分散式光纖溫度感測器在地下水污染場 址之高解析度井下水文地質調查

期末報告（定稿）

☐申請計畫書 ☐期中報告 ☐修正計畫書 ☒期末報告 審查意見回復對照表

圖 1 第一次試驗監測井水位變化

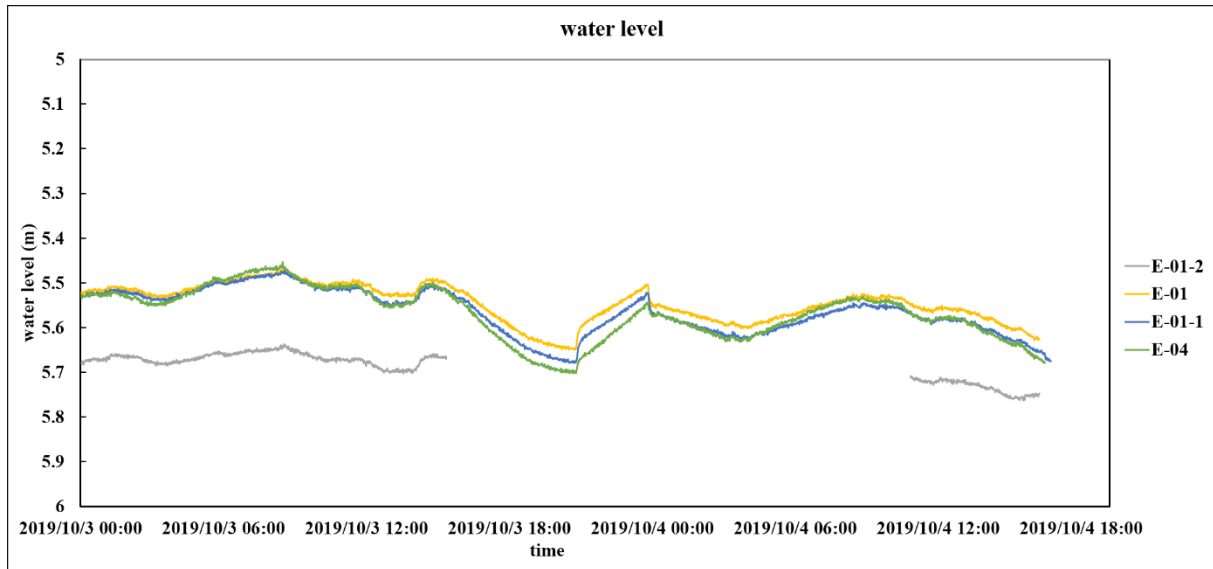
補充。
五、 林淵淙委員： 1. 地下水環境可能含有金屬物質、或部分含有含氯或苯環污染物質(導致傳熱效果變差或好)，熱傳導係數如何修正或應用？未來是否可能衍生為地下水污染調查技術？	1. 感謝委員之建議。影響溫度之變化主要以熱傳導與熱對流為主，熱對流主要受控於地下水流速，而熱傳導則與土壤或岩石本身及流體的熱特性有關。在土壤或岩石不隨時間改變的前提下，本計畫中假設流體的熱傳導係數等於水的熱傳導係數，且為一定值。當地下水環境含有不同的有機物或污染物時，確實會改變流體的熱傳導係數，進而影響溫度變化。在地下水流速較快的環境下，熱的傳輸主要受控於熱對流，熱傳導的效應可以忽略，也間接導致污染物對於熱傳導係數之影響無法判釋；然而在地下水流速較慢的環境下，熱傳導的影響需予以考量，將有機會透過熱傳導係數之分析，間接推測污染物分佈，甚至濃度。目前尚未有根據不同有機物與污染物所對應之熱傳導係數資料庫存在，最主要的原因為大多數污染場址之污染物成分複雜且多樣，因此較難分辨不同成分與組成之熱傳導係數，或許未來可將此議題納入後續之研究工作之一。
2. 建議是否可提供井中水位計水位變化情形或井中流速流向測定儀地下水流向測定，擬合分散式光纖溫度感測器測定結果進行數據比對，以利瞭解分散式光纖溫度感測器準確度。	2. 感謝委員之建議。由於水位計數量有限，因此無法有效監測所有監測井之水位，附件圖 1 為第一次試驗水位變化圖。由圖上可發現加熱井 E-01 為 4 口井中水位最高之監測井，因此地下水流理論上是由井 E-

01 向外輻射流動。然而受限於水位計數量，無法於下游井有效監測水位，因此需憑靠監測井接收熱源訊號量測溫度變化，確定地下水流方向。

圖 2 影響半徑結果

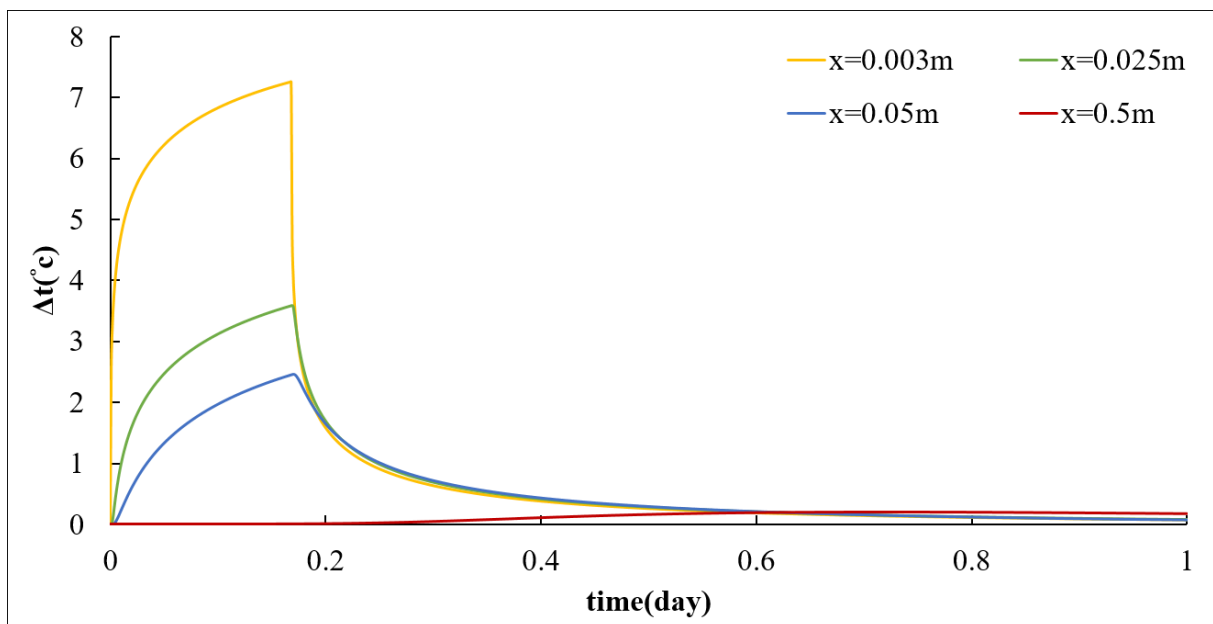
4. 第二次現地試驗提及井 E-01、E-01-1 及 E-01-2 距離皆大於 0.5 m，監測距離拉大需將加熱功率與時間提高，則影響半徑同時

增加，建議推算加熱時有效影響半徑及加熱用電成本考量，以利未來實場實際應用之可行性。

4. 感謝委員之建議。附件圖 2 為根據本研究試驗設定調整線性熱源與量測光纖之距離之影響半徑圖。根據結果顯示，當光纖距離熱源 0.5

公尺後，升溫與降溫過程變化已不明顯。由於現地監測井彼此距離大於 0.5 公尺，在提高加熱功率與時間的同時，需選用高耐熱材質光纖外皮。光纖加熱試驗由於仍在試驗階段，試驗設計之優化將為未來的方向之一，而試驗之成本分析未來的亦會納入考量，以利未來實場實際應用之可行性。
